**Onderwerp:** GB 18932: RE: vragen gemeente Kamer 2

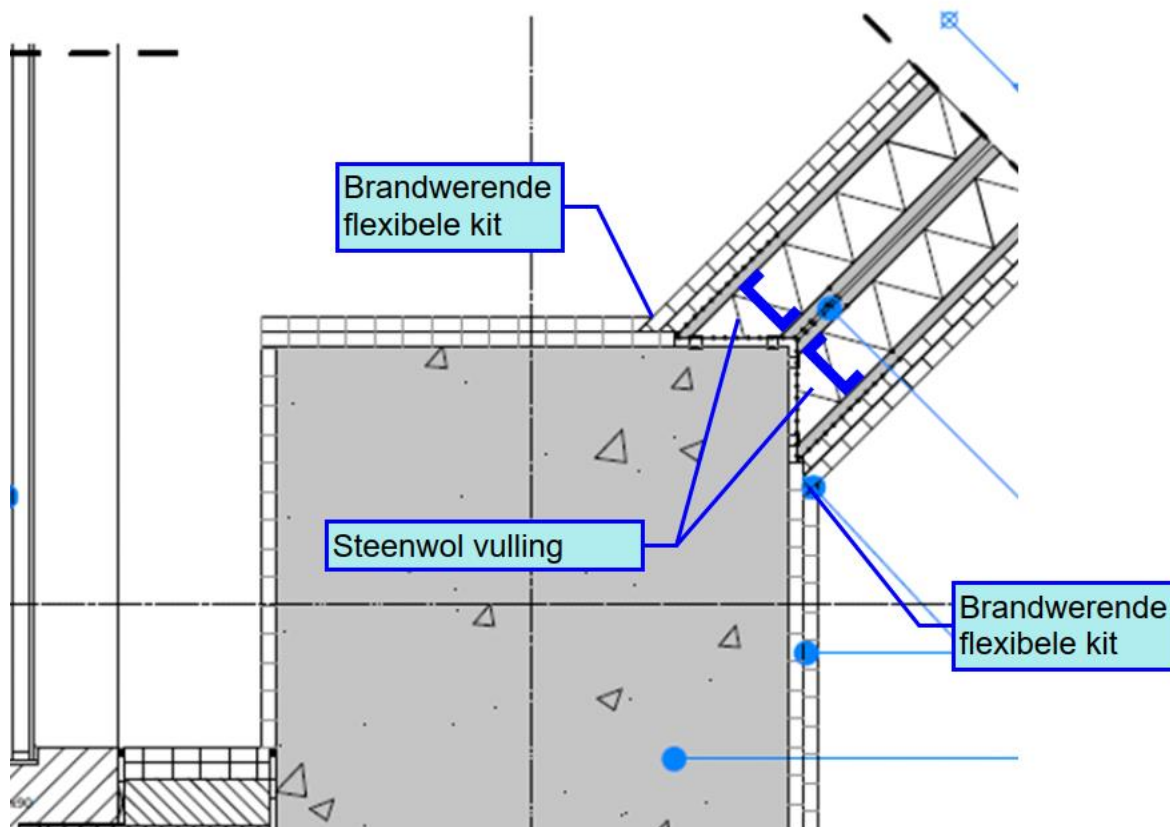
-Aangegeven wordt dat de perceelgrens gaat wijzigen, om deze situatie goed te kunnen beoordelen ontvang ik graag de voorgenomen wijziging zodat ik deze als basis kan gebruiken voor mijn beoordeling en daar naar kan verwijzen.

Wij zullen bij verkrijgen omgevingsvergunning de volgende kavels gaan samenvoegen.

Amersfoort H 4801, H 4746, H 4730, zie hieronder.

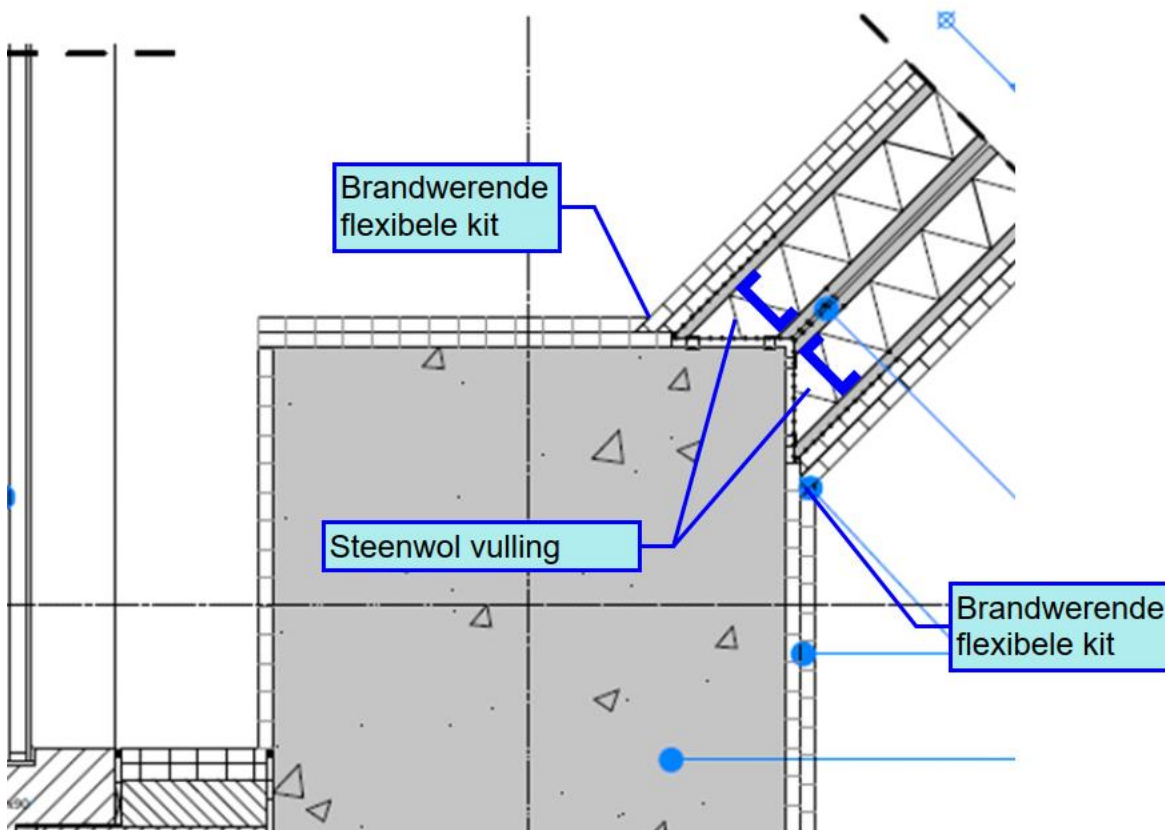
Het productblad van de Gyproc wordt op prijs gesteld, echter werd de opmerking gemaakt omdat de betonelementen de Gyprocwanden nu doorsnijden, daarom is er sprake van een geluidstek waarmee de eisen uit het bouwbesluit niet worden gehaald.

Zie detail hieronder

Ter verduidelijking van de MS-wand heb ik het C-profiel correct ingetekend, zie bovenstaande schets in mail.

Mbt het beton:

Minimale aanwezige betondikte is 205 mm. Dit resulteert in een massa van ca 480 kg/m<sup>2</sup>.

Om te voldoen aan de NPR 5070 is voor een steenachtige wand een massa van ten minste 525 kg/m<sup>2</sup> benodigd.

De geluidisolatie van het iets lichtere stukje kolom is ca. 0,7 dB lager (massawet). Gezien het beperkte oppervlak en aanvullende beplating zien wij hier geen risico in.
